浜岡 4 号炉 高経年化技術評価
耐震安全性評価に用いる地震動の整理及び見直しに
伴う再評価方針および再評価結果について

令和 5 年 7 月 2 0 日

審査会合等における質問・コメントの一覧

○耐震安全性評価に用いる地震動の整理

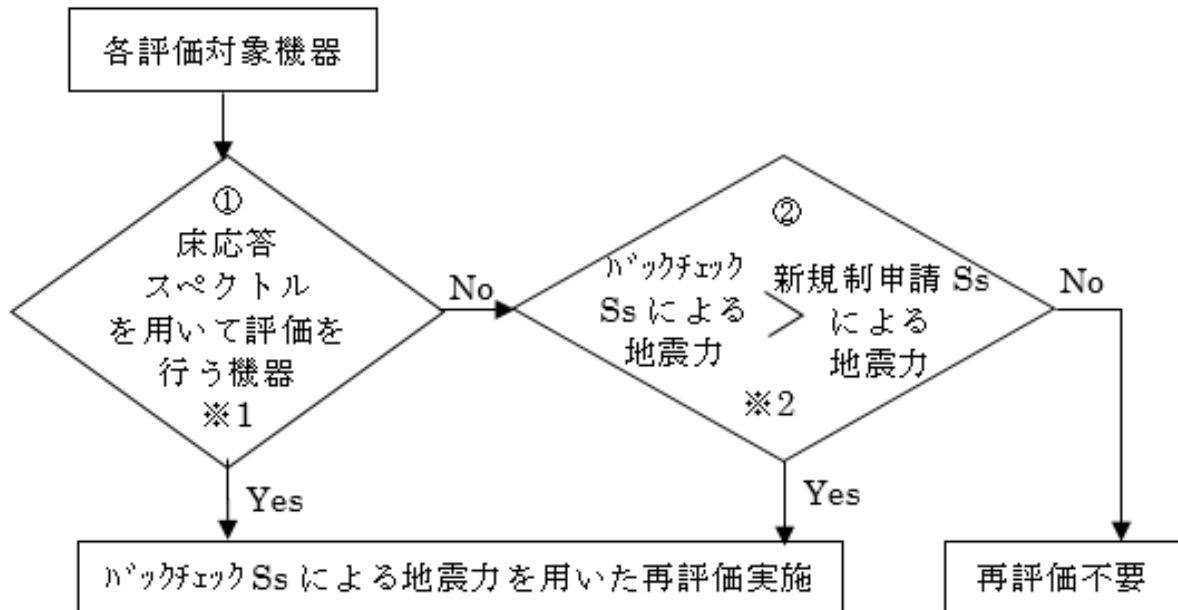
No.	質問・コメント	回答
4 (耐震安全性評価)	再評価においてバックチェックのSsと新規制基準ベースのSs、弾性設計で用いるSd又はS1を用いる考え方について整理して説明すること。	第26回原子力発電所の高経年化技術評価等に係る審査会合にて回答済み
6 (耐震安全性評価)	評価に用いる地震動は、浜岡3号機の高経年化技術評価と同様にバックチェックで算出したSs地震動(最大800Gal)と基準地震動S1(最大450Gal)とした結果を提示すること。	基礎ボルトについては 第26回原子力発電所の高経年化技術評価等に係る審査会合にて回答済み 基礎ボルト以外について本日回答

新規制申請Ssは**バックチェックSs**を上回る地震動であるが、機器の評価に用いる地震力については、一部の機器において**バックチェックSs**のほうが上回っているため、それらの機器については**バックチェックSs**の地震力により再評価を行うこととする。

(2) 弾性設計用地震動

耐震安全性評価に用いる弾性設計用地震動については、「高経年化技術評価審査マニュアル(平成25年9月, JNES)」の「3.3.4(2)②適合確認が終了していない原子炉施設」において基準地震動S1を用いることが要求されている。

今回行った耐震安全性評価では、耐震Sクラスの機器については、新規制申請Ssによる発生値に対して弾性設計用地震動の許容値 ($\text{III}_A S$) 以下であることを確認しており、弾性設計用地震動を用いた評価を省略している。また耐震Bクラス機器については、共振の恐れがある機器がないため弾性設計用地震動を用いた評価は行っていない。以上のとおり今回の耐震安全性評価では弾性設計用地震動を用いた評価は行っていないが、(1)で記載したバックチェックSsによる再評価において、バックチェックSsによる発生値が $\text{III}_A S$ を上回る場合には、基準地震動S1による発生値に対し $\text{III}_A S$ の評価を行うこととする。
